INFORME TÉCNICO DE PROPUESTAS CIUDADANAS		
JUNTA:	SAN JOSÉ	14 PRIORIZADAS

2	ID	314	TÍTULO	Eliminación Barreras Arquitectónicas.
<p>Descripción: Eliminación de las barreras arquitectónicas existentes en el Distrito de San José en el entorno de las calles : Escultor Salas, Escultor Lobato, Plaza Dos de Mayo, Melilla...</p> <p>https://www.zaragoza.es/sede/servicio/presupuestos-participativos/314</p> <p>Apoyos: 17</p> <p>Beneficiarios: Todos los vecinos de la zona en general pero muy especialmente a las Personas con Movilidad Reducida y Sensorial, PMRS, así como personas mayores que necesitan andador para sus desplazamientos o madres y padres con niños pequeños que utilizan carro infantiles.</p> <p>Entidad:</p>				
Contiene documentación anexa:			<u>SI</u>	<u>NO</u>

REBAJES DE BORDILLO

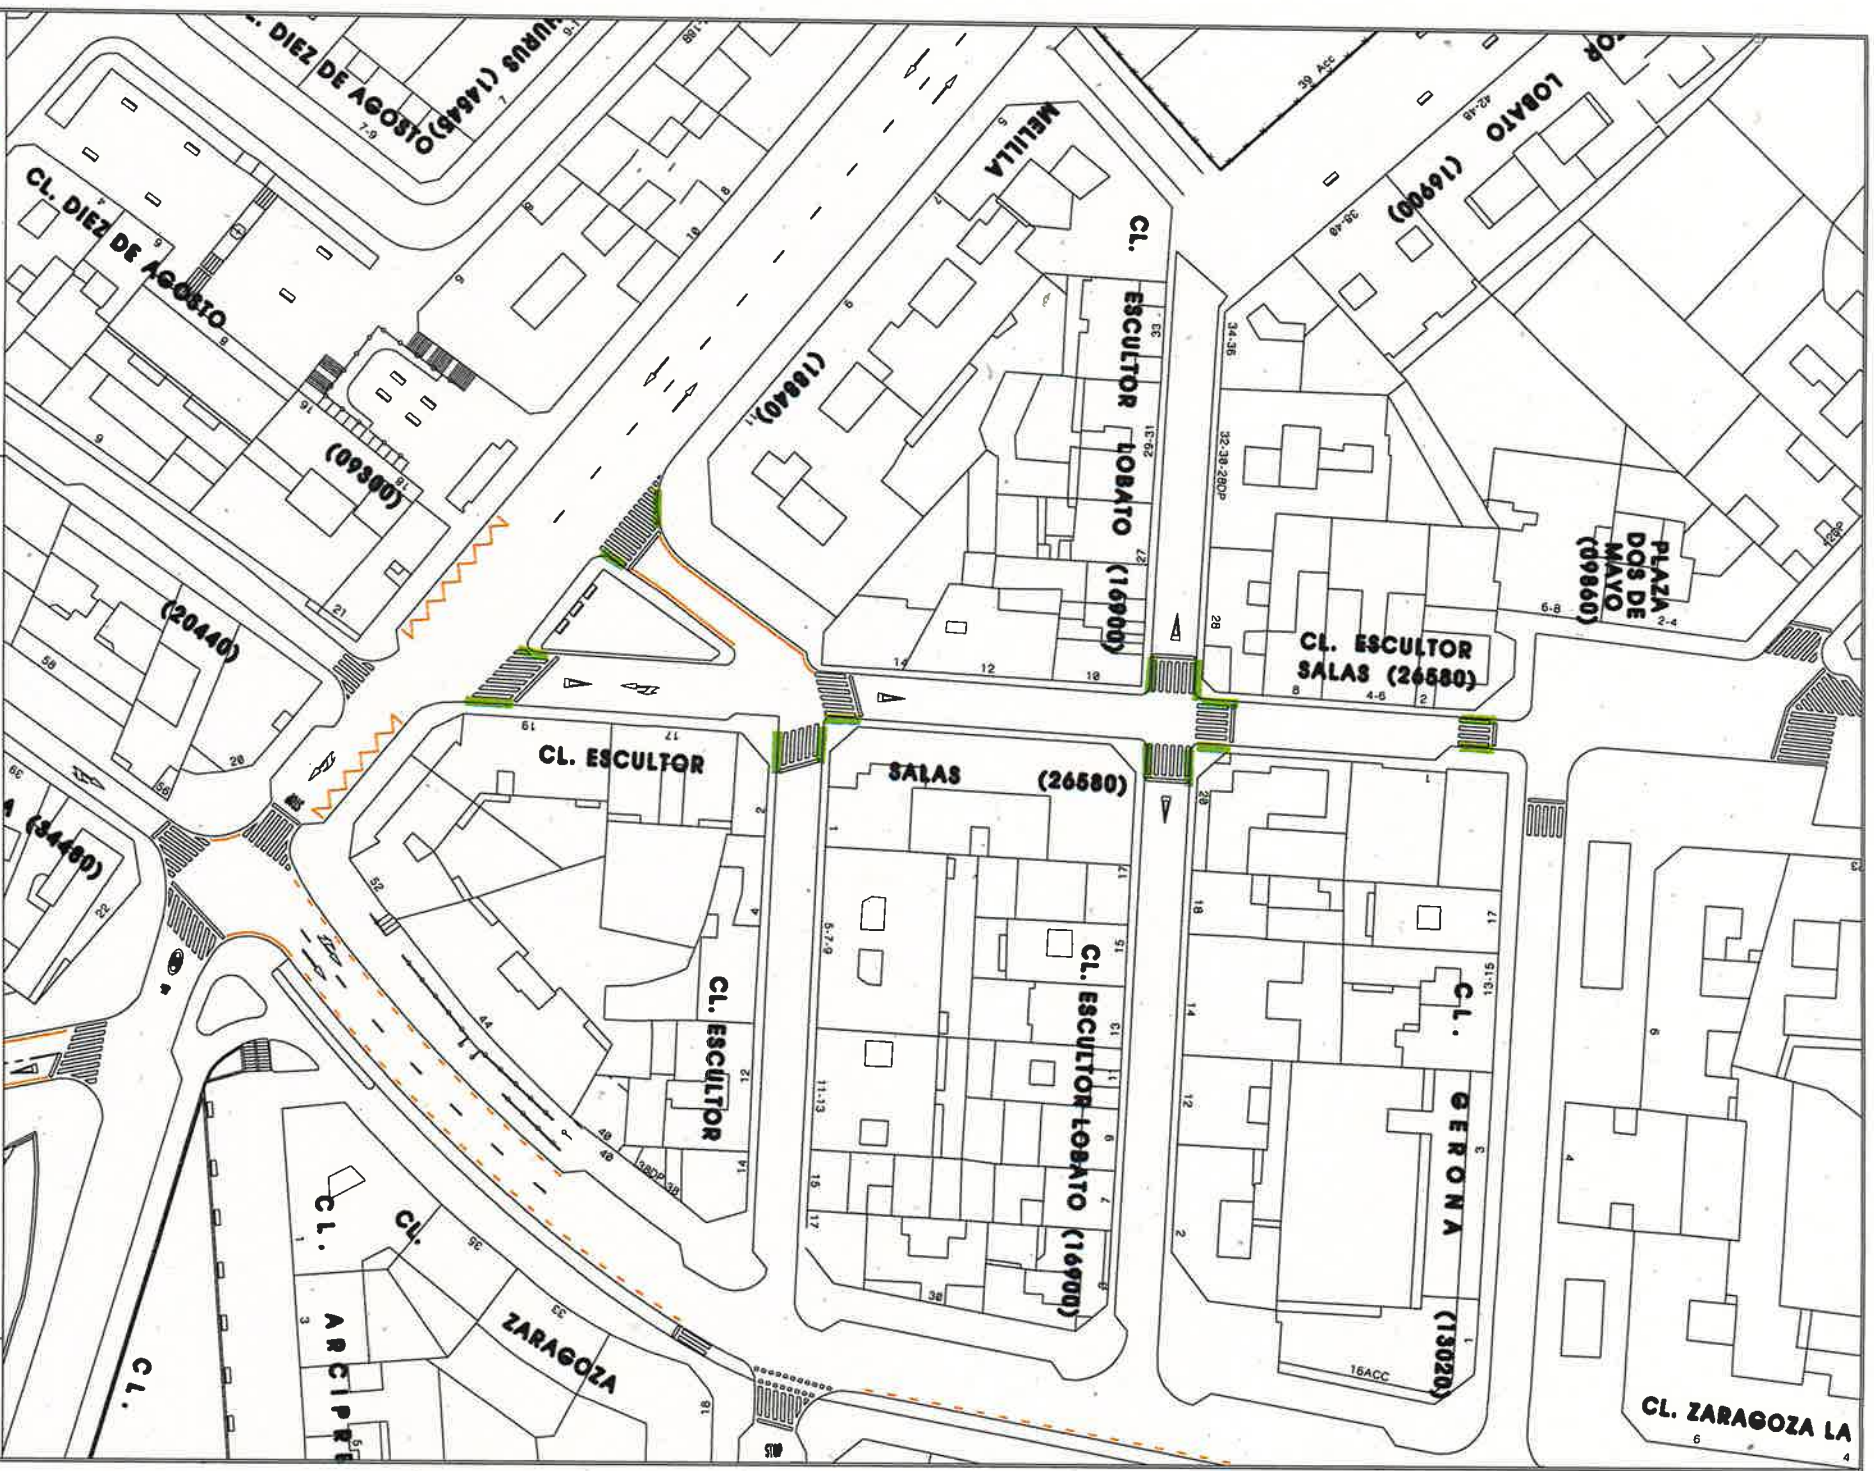
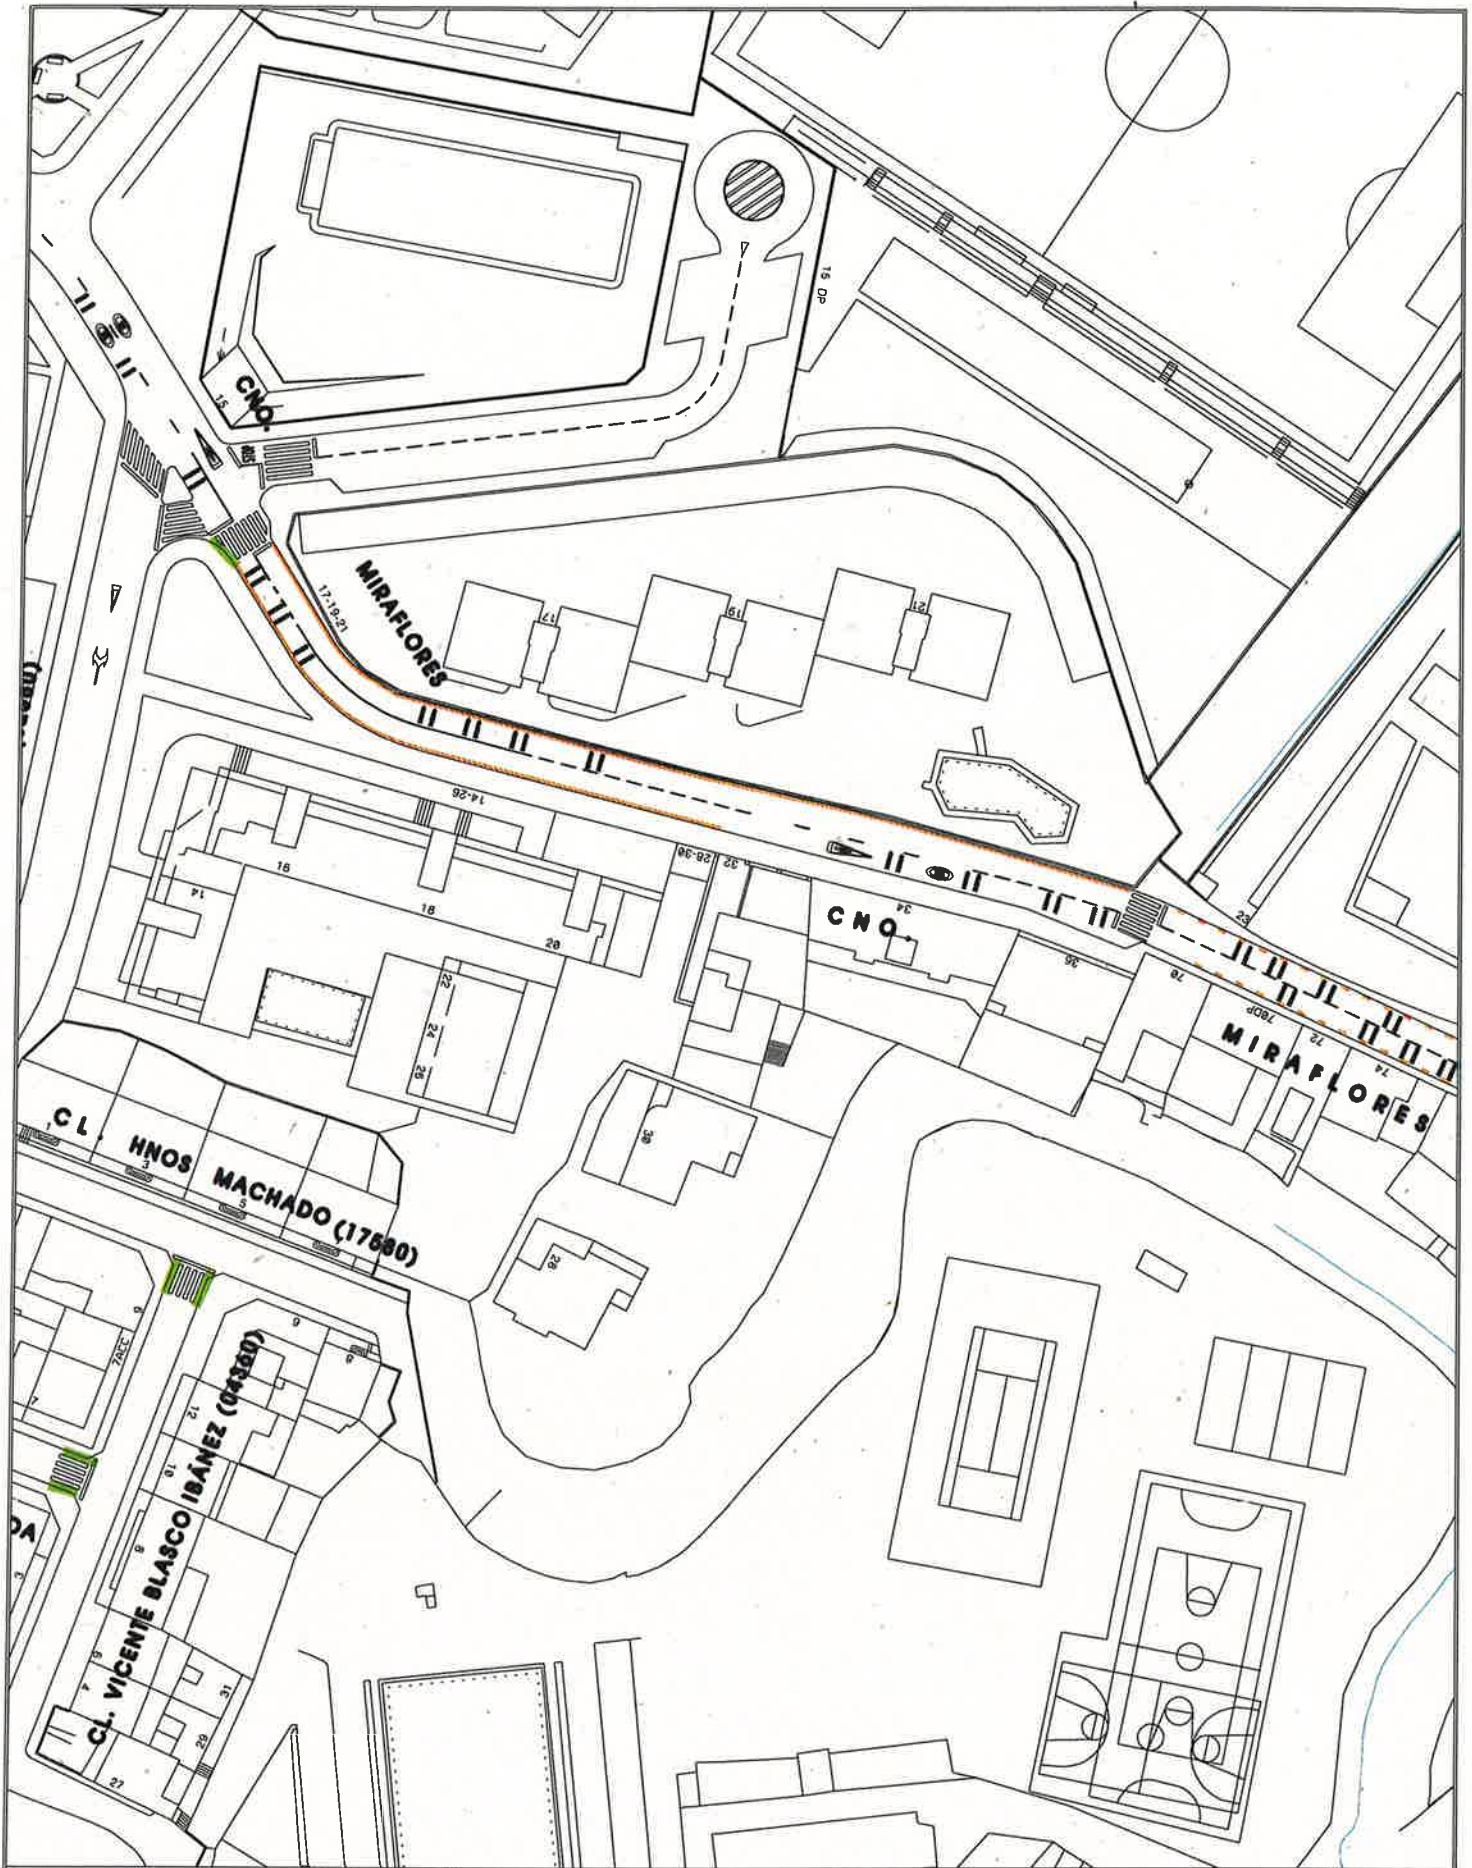
INFORME DE VIABILIDAD TÉCNICA (aspectos técnicos, competenciales, jurídicos o legales, etc.)			
Aspectos técnicos a considerar: El rebaje de los bordillos de las calles indicadas es viable técnicamente por tratarse de una petición concreta en viales públicos municipales y de presupuesto reducido. Se valora el rebaje de los bordillos que no se encuentran rebajados o estando rebajados no se consideran adecuados. C/ Escultor Salas : 9 C/ Escultor Ramirez: 2 C/ Escultor Lobato: 4 Camino de Miraflores: 1 C/ Sor María Jesús Agreda: 2 C/ Vicente Blasco Ibáñez: 2 Total de rebajes a realizar en la zona: 20			
Contiene documentación anexa:		<u>SI</u> (Plano)	<u>NO</u>
La propuesta ciudadana es viable técnicamente:		<u>SI</u>	<u>NO</u>

C/ Escultor Salas (9 ud) 18.000 €
 C/ Escultor Ramirez (2 ud) 4.000 €
 C/ Escultor Lobato (4 ud) 8.000 €
 Camino de Miraflores (1 ud) 2.000 €
 C/ Sor María Jesús Agreda (2 ud) 4.000 €
 C/ Vicente Blasco Ibáñez (2 ud) 4.000 €
 Total de rebajes a realizar en la zona (20 ud) 40.000€
